品番 : EA976AJ-75

品名 : 1184x433mm メタルラック硬質クリアシート

モデルチェンジ内容 25/09/26 4隅をまっすぐ斜めカットに変更しました。

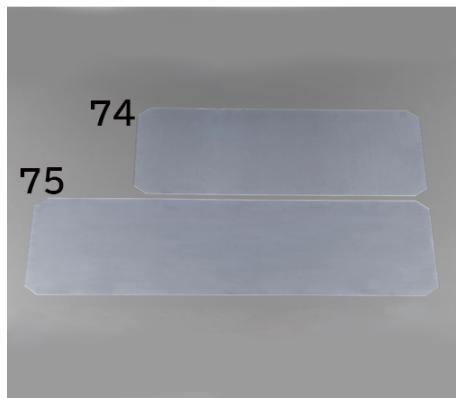
※仕様変更により、4隅はまっすぐ斜めにカットされています。
